説明内容

貯水池における濁水長期化軽減対策

平成27年2月23日

電源開発(株)西日本支店

1.1.2. 二津野ダム取水方法改良

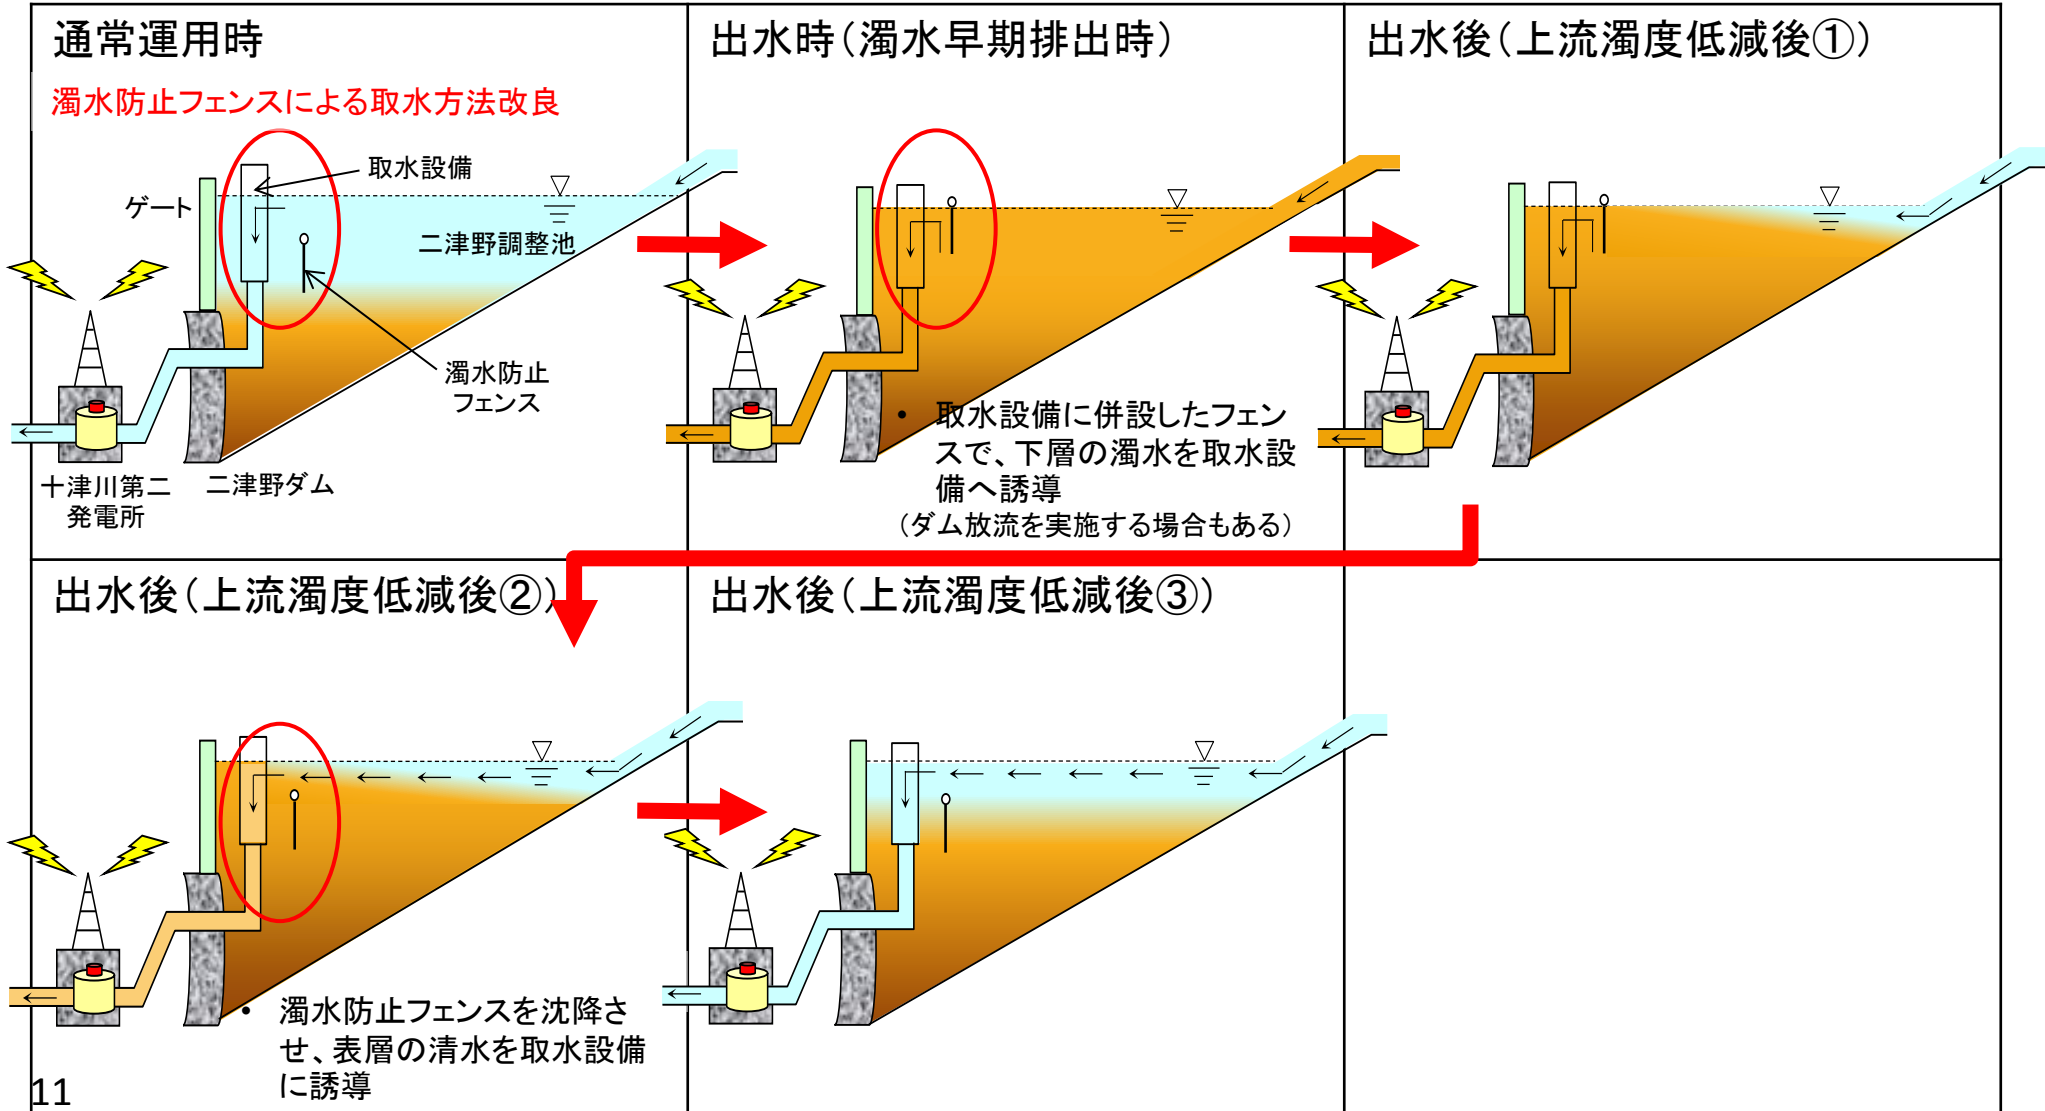
2点目は、施設改良と運用変更について具体的な内容が分からない。
これについては、取水設備改良や濁水防止フェンス等の施設改良及び運用変更の具体的な内容と、実施する時期を示していただく。併せて、これらの効果を示していただく。

二津野ダム取水方法改良は、第6回熊野川の総合的な治水対策協議会資料5-2の「取水設備改造(濁水フェンス併設型)」のことであり、取水口の近傍に設置する濁水防止フェンスによって、濁水や清水を効果的に取水口に誘導し、濁水長期化の軽減を図るものです。

熊野川濁水対策技術検討会で提示された二津野ダム取水設備改造と同様の効果をあげることが目的としています。

3. 施設改良完成までの発電運用

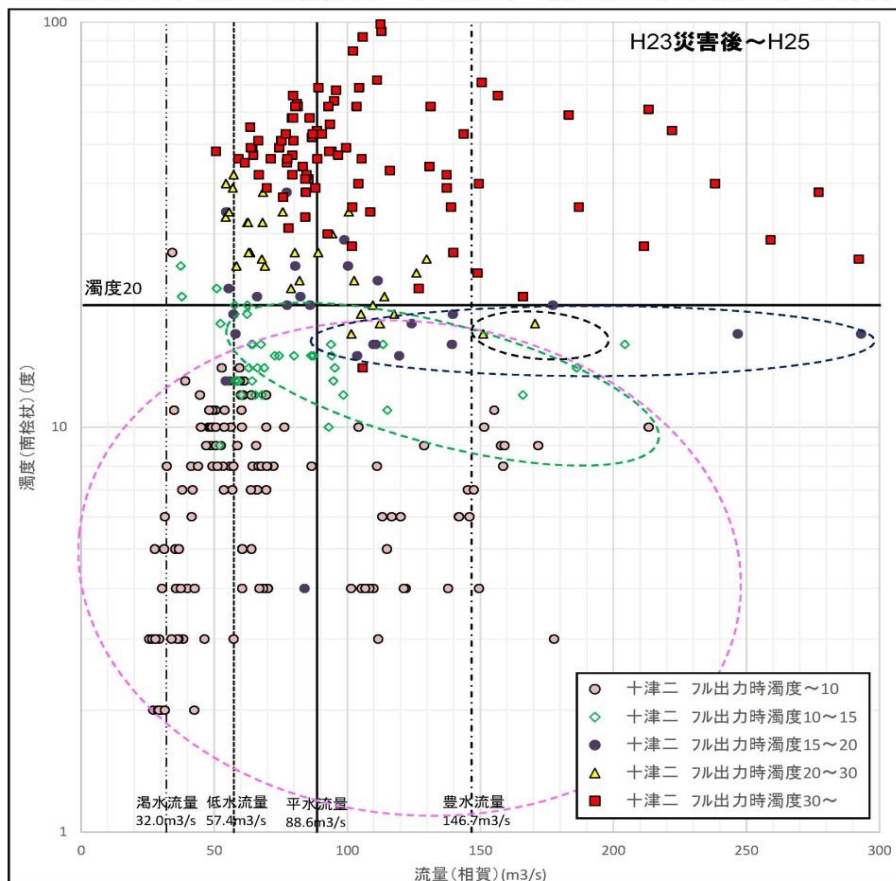
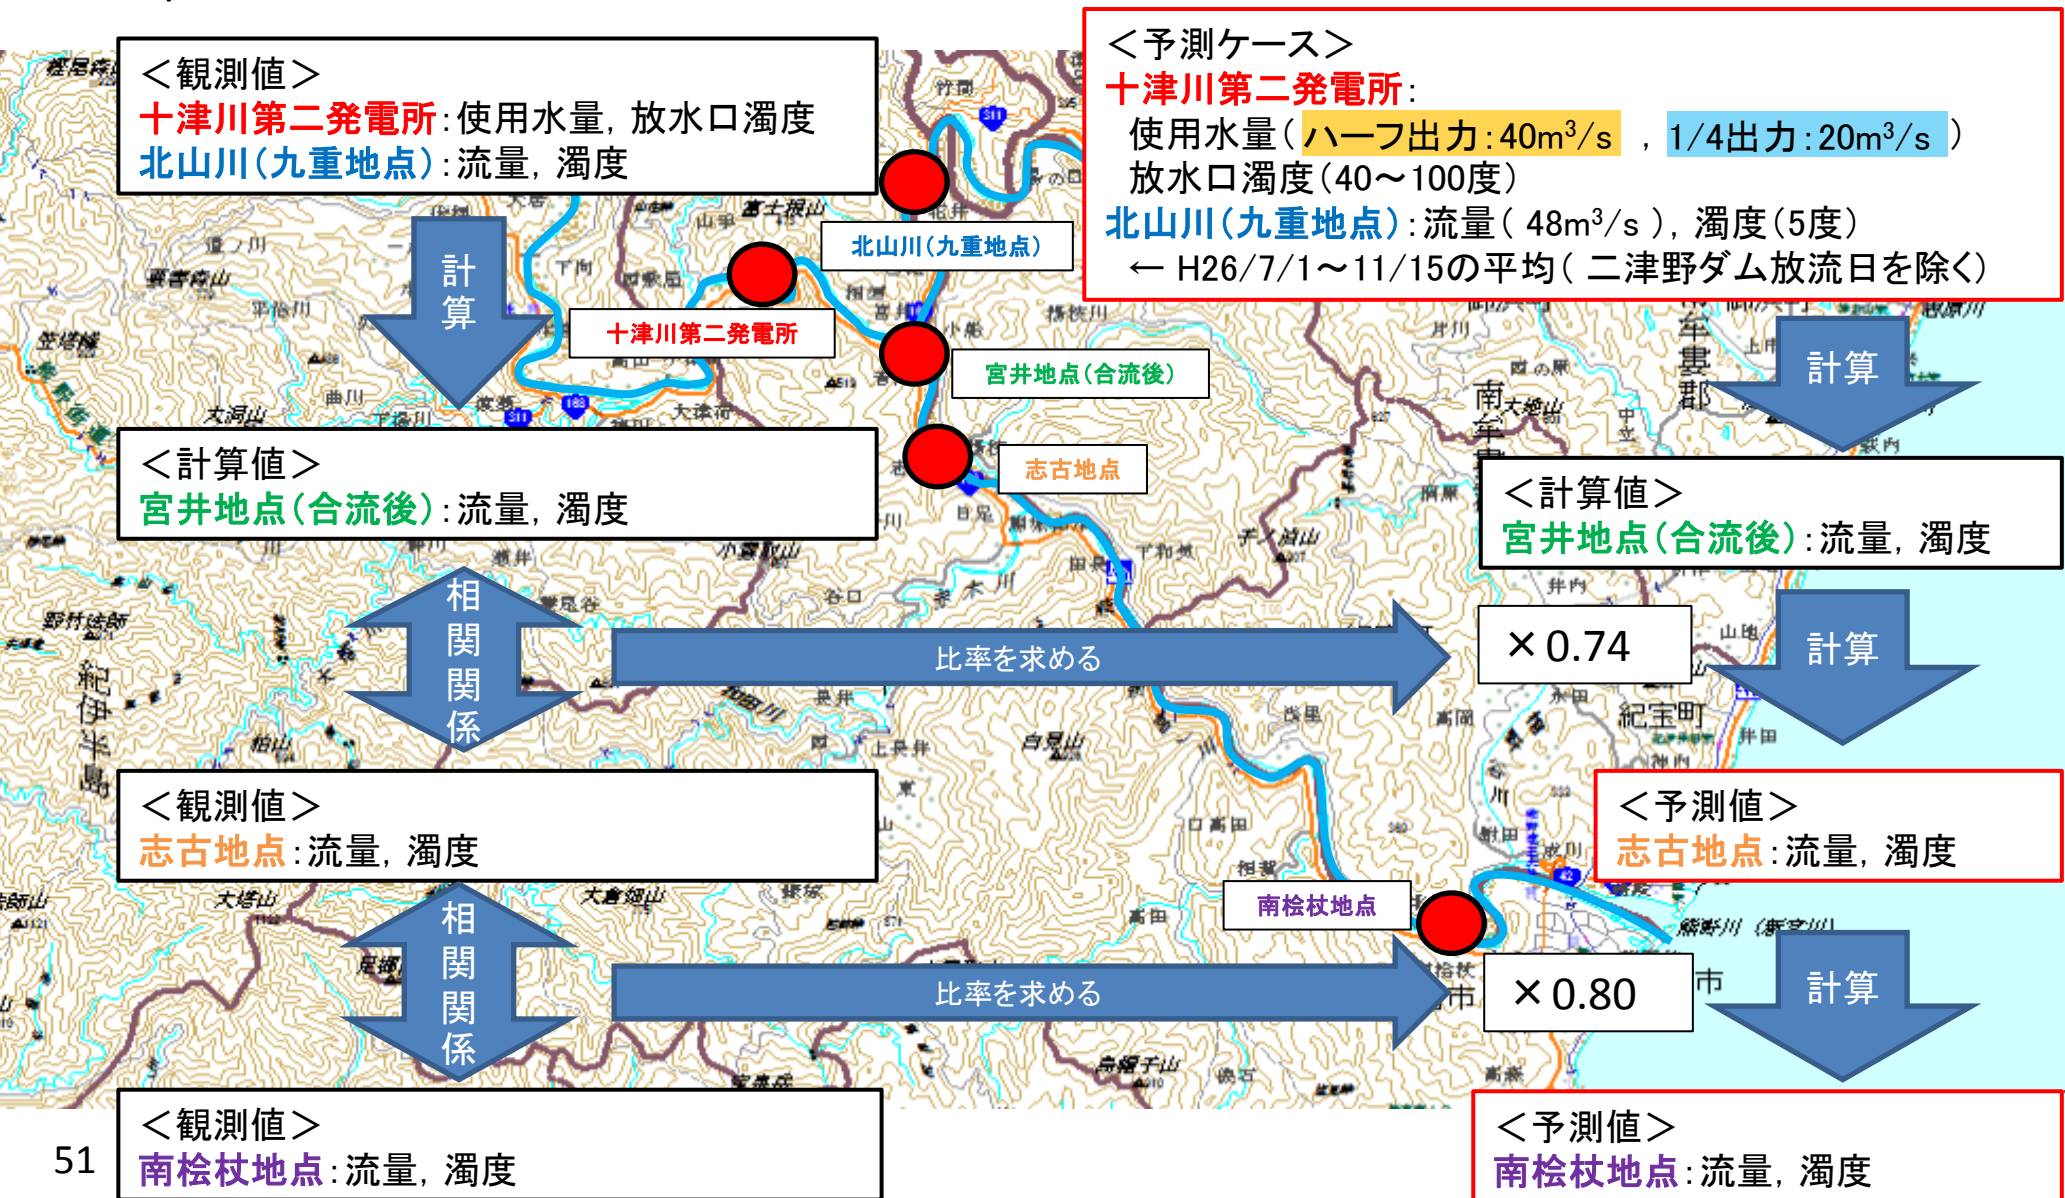
3点目は、施設対応が完成するまでの発電運用をどうするか。

- 現在実施している「十津川第二発電所放水口濁度17度以上でハーフ出力運転(流量40m³/s)」に対し、同濁度が40度以上となる場合には「1/4出力運転(流量20m³/s)」を運用方法に追加します。上記の濁度は、濁水軽減対策における「清水貯留(発電停止)」を実施した後、運転を再開したときの濁度です。
- 上記の運用は、弊社が実施する施設改良(風屋ダムへの濁水防止フェンスの設置及び表面取水設備の改造、二津野ダムでの濁水防止フェンスを活用した取水方法の改良)が完了するまでの措置とします。
- 上記の運用に係る詳細な条件等(洪水被害軽減対策との整合性、緊急時の発電の取扱い等)については、平成27年5月末を目途に、関係者と調整させていただくこととします。

- 「1/4出力運転」の実施にあたっては、貯水池内の濁質残存の懸念、発電機器への影響があるものの、弊社の施設改良が完成予定である平成30年出水期までの暫定的な措置として、発電によりダム水位を適切な範囲内で運用できることを前提として実施することを判断したものであり、その間、発電機器の監視を強化しながら実施するものです。
- 「1/4出力運転」を実施する場合の濁度の考え方は、「熊野川濁水対策技術検討会」で整理された十津川第二発電所放水口濁度・放流量と南桧杖濁度の関係（第6回熊野川の総合的な治水対策協議会資料5-1のp.11、本資料p.49参照）を踏まえたもので、「濁度10度以下であれば、（相賀流量によらず）いつでもフル発電可」を基に、「1/4出力運転」に相当する濁度を4倍の40度としたものです。

- 前記の考え方に基づけば、「ハーフ出力運転」の場合の濁度は10度の2倍の20度となりますが、平成2年ルールから「十津川第二発電所放水口濁度17度以上でハーフ出力運転」を実施していた経緯を踏まえ、宮井地点（合流点より上流）での濁度10度に相当する、より厳しい17度のままとしたものです。
- 施設改良と並行し、「運用変更」として現行の濁水長期化軽減対策（平成14ルール）の改善（風屋ダムにおいて、ダム洪水吐越流頂よりも更に水位を低下させて「濁水早期排出」の量を増加させるとともに、洪水被害軽減対策に支障を来さない範囲で「清水貯留」の量を増加させる：資料p.29参照）を行いますが、これに加えて暫定的な運用を定めたものです。

風屋ダム取水設備改造工程案

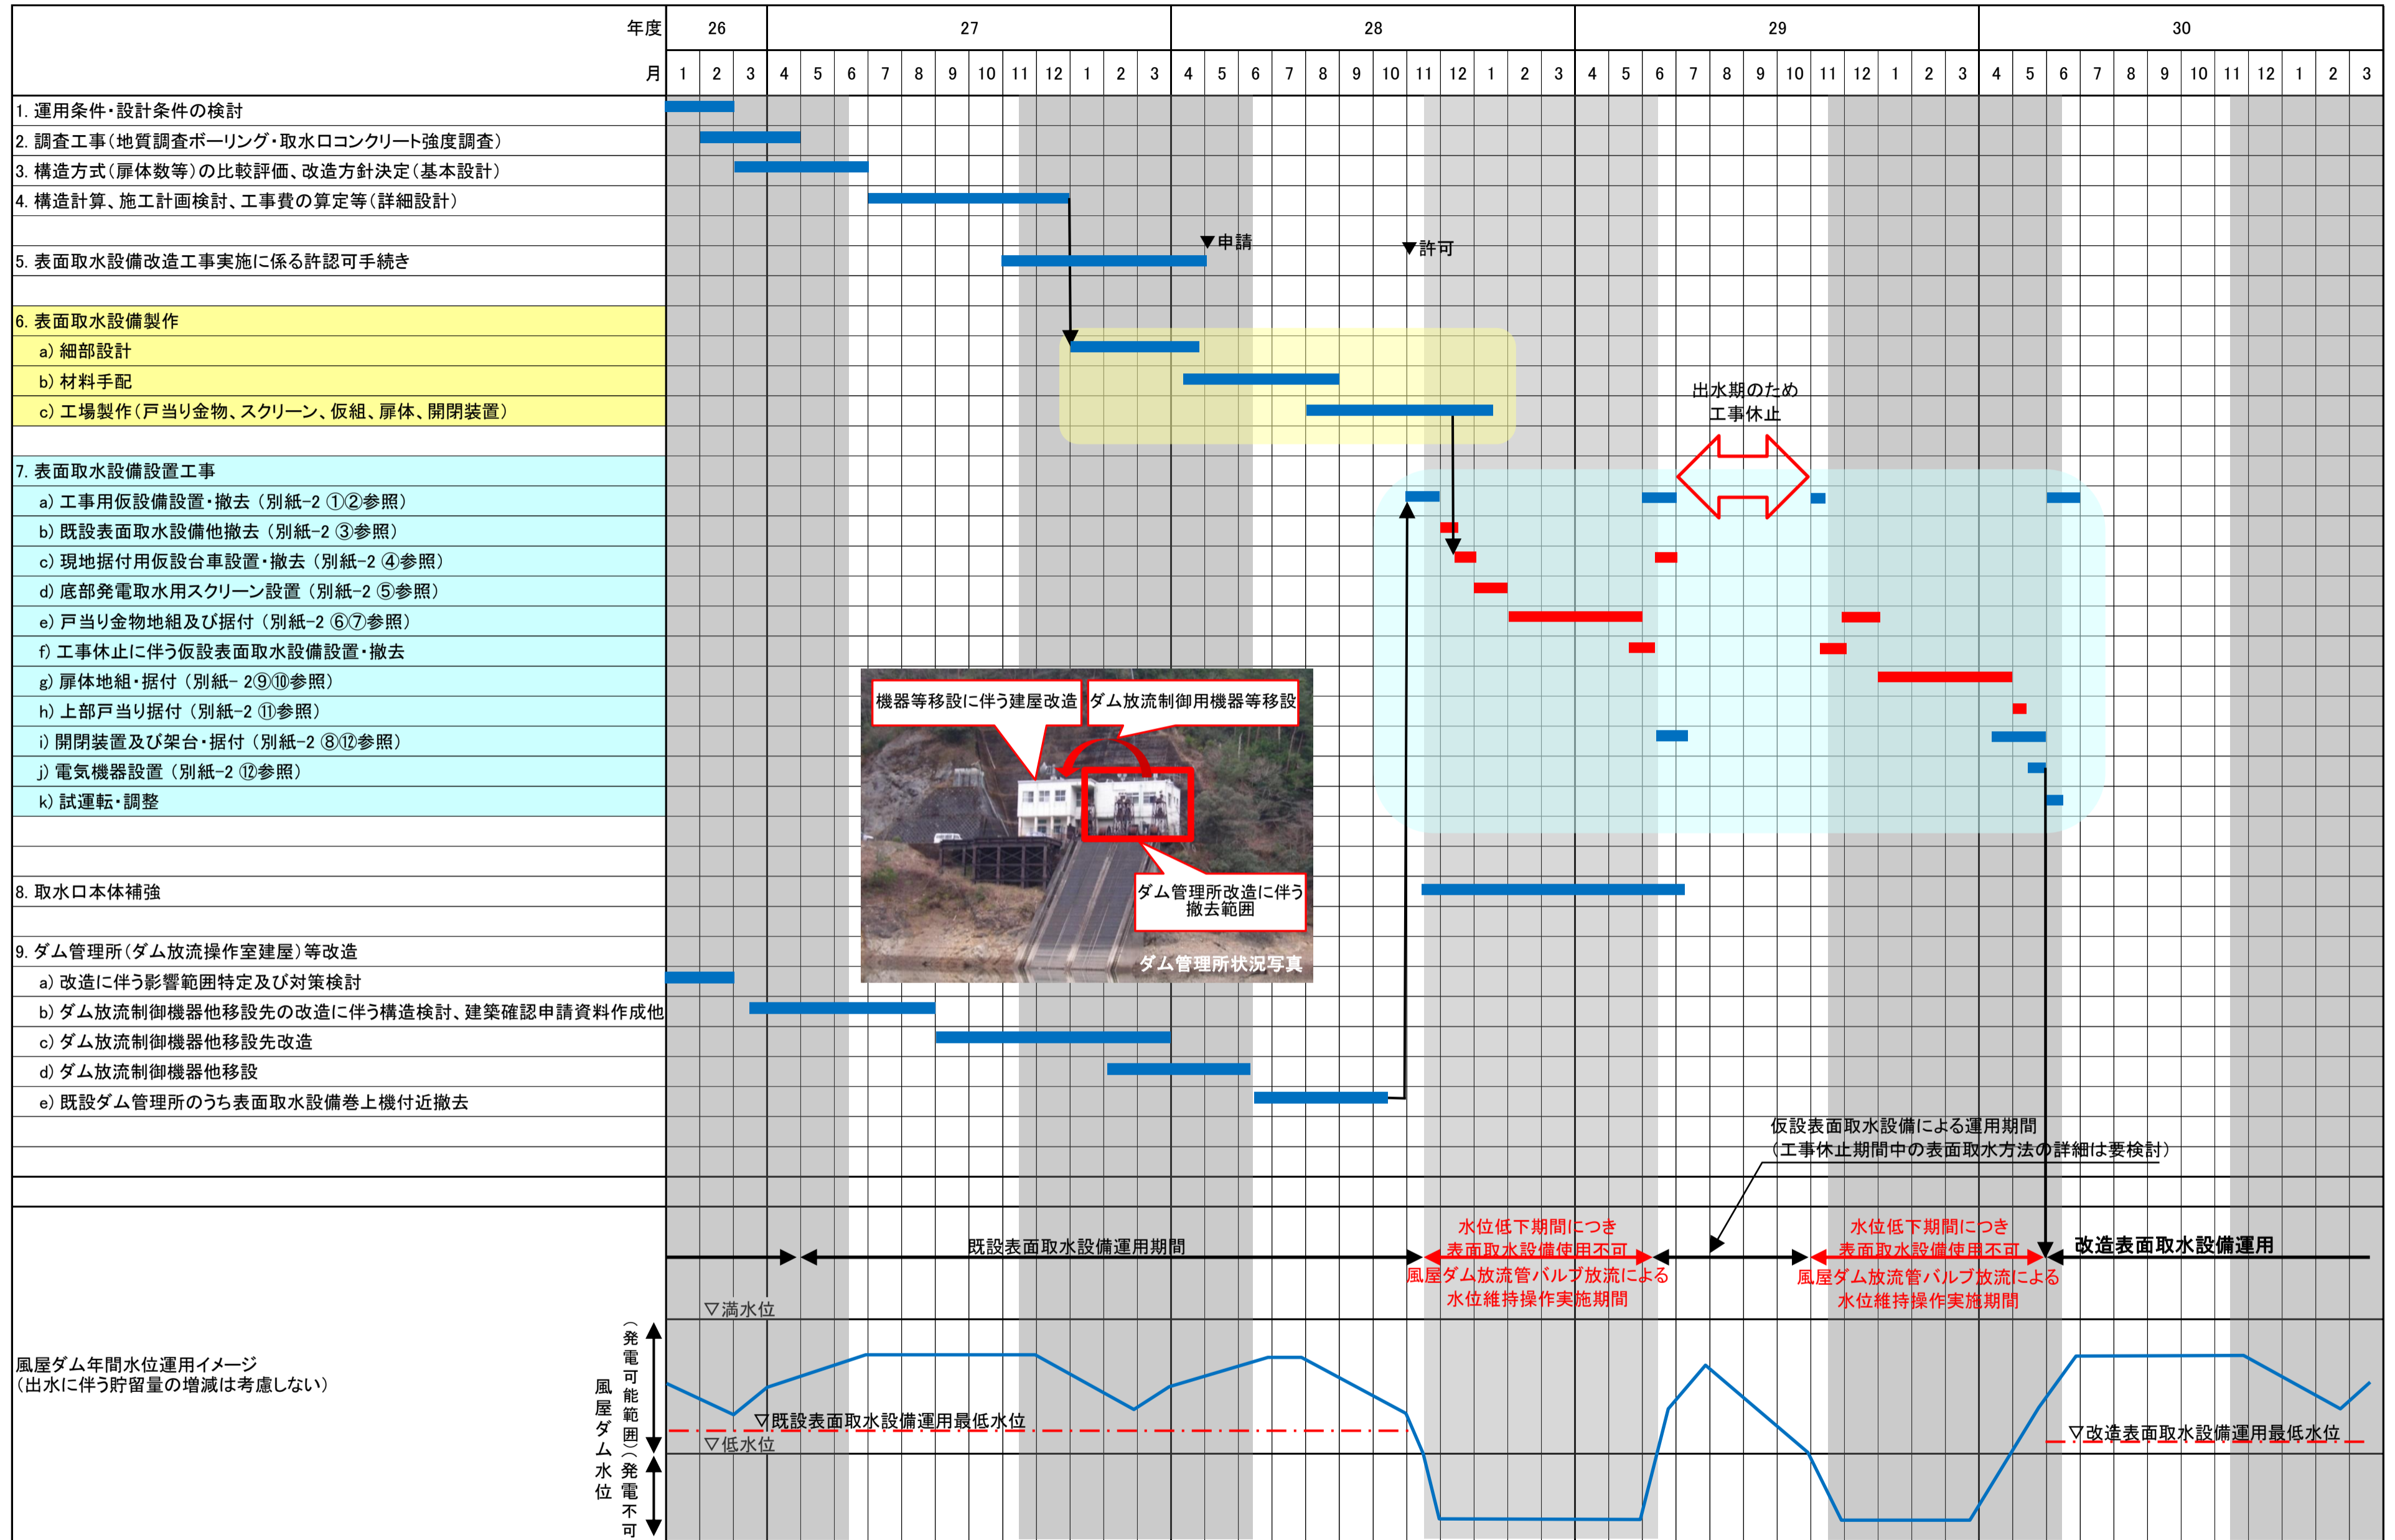
1点目は、風屋ダムの取水設備改造を前倒しできないか。
これについては、工程を詳細に(例えば月単位等)記載し、それを示していただく。

- 取水設備改造の設計にあたり、運用条件を含めた設計条件の精査を行っており、設計業務の発注準備を進めております。
- 既存設備形状を考慮した具体的な構造方式の比較評価や、評価結果を踏まえた改造形式の決定（基本設計）までに4ヶ月、これを踏まえ、既設取水口本体の補強を最小化又は省略する可能性も含めた確認を行いつつ表面取水設備の設計を行い、具体的な構造計算、施工計画の検討等（詳細設計）を行うために6ヶ月、合計で最低でも今後10ヶ月程度必要と想定しています。

- 取水設備改造工事の実施にあたり、製作のための細部設計に4ヶ月（詳細設計と2ヶ月は並行して実施）、資材手配、工場製作及び製作精度確認のための仮組に8ヶ月程度は必要と想定しており、平成28年8月頃には工場製作を開始する予定です。なお、工場製作資材の搬入は現地据付工程に合わせて実施することから、戸当たり金物から順次搬入するようにしています。

- 出水期は、大規模な出水も発生するため貯水池内（河川区域内）の工事实施が難しく、また工事を実施するための仮設備も出水時に迅速な脱着ができるものではないことから、貯水池内の工事实施時期は非出水期（11月15日～6月15日の7ヶ月）を基本としています。このため、上記の必要工程及び工事实施時期を踏まえた取水設備改造の現地工事着手時期は、平成28年11月頃からとなります。今後各工程を短縮できるよう設計等を進めますが、平成27年度非出水期からの工事着手のためには現地工事着手迄の工程を1年程度短縮させる必要があり非常に困難であることから、現地工事着手時期は上記が最早となります。

- 工程短縮のため、作業効率を優先し全ての作業を気中で施工（最大で取水口クレスト付近までダム水位を低下し運用）します※。
- 出水期には、貯水池外（河川区域外）で実施可能と考えられる作業（仮設備設置・撤去、開閉装置及び架台据付、電気機器設置）を行い、工程短縮を図りました。一方、貯水池内（河川区域内）の工事は大規模な出水も発生するため実施が難しいことから、工事実施時期は非出水期（11月15日～6月15日の7ヶ月）を基本とします。
- 全体工事工程は、類似工事実績（形状が最も類似している尾鷲第一発電所坂本ダム取水口表面取水設備設置工事）を参考に検討した結果、16ヶ月間必要と想定（昼間作業、早出・残業・休日作業可：作業条件については施工計画を策定した後、工事現場付近の住民と協議する必要がありますが、現時点では夜間を除いてできるだけ作業を実施する条件を想定）しました。貯水池外（河川区域外）の工事で出水期も工事が実施可能と考えられる作業はおよそ4ヶ月間と想定しました。また、貯水池内の工事では、据付用仮設台車（別紙-2④参照）が必要であり、出水時での迅速な脱着が不可能であることから、同工事は非出水期に限定しました。したがって、非出水期に実施する必要がある工事工程は12ヶ月間となります。よって、2期の非出水期に跨る工事として計画しました。
- 取水設備利用開始可能時期を更に前倒しできるよう詳細設計の実施及び施工計画の検討を継続して行います。なお、工事期間中の出水状況によっては遅延する可能性があります。
 - ※ 低水位以下にダム水位を低下させることから、ダム洪水吐ゲート及び発電放流による水位運用ができません。そこで、ダム水位を維持するため、風屋ダム放流管バルブより放流を行います（放流管バルブより放流を行うことから、平常時では運用しない低い水位でもあり濁水が発生した場合はそのまま流下することがあります）。
